Stadt Lüdinghausen

Sitzungsvorlage

vorhabenbezogener Bebauungsplan "Steuerhotel an der Borg"

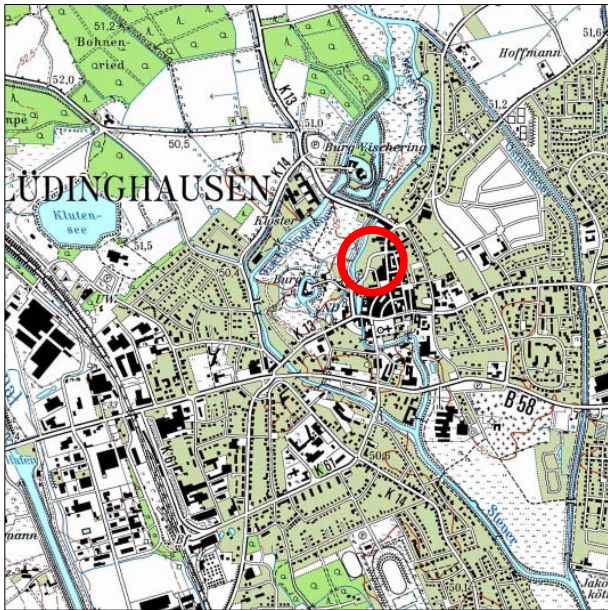
Wie vom Gestaltungsbeirat angeregt sind beim straßenseitigen Gebäudetrakt im Süden die vor- und rückspringenden Elemente des Dachgeschosses mit seinen Giebeln wieder so getauscht worden, dass die Gebäudeecken zur Straße "Borg" hin wieder stärker betont werden (siehe neue Ansichten und Perspektiven).

Auch der Anregung aus dem APS ist gefolgt worden, die Fassade zu überarbeiten, weniger "schwebende" Verglasung vorzusehen und die Statik des Gebäudes besser zu verdeutlichen.
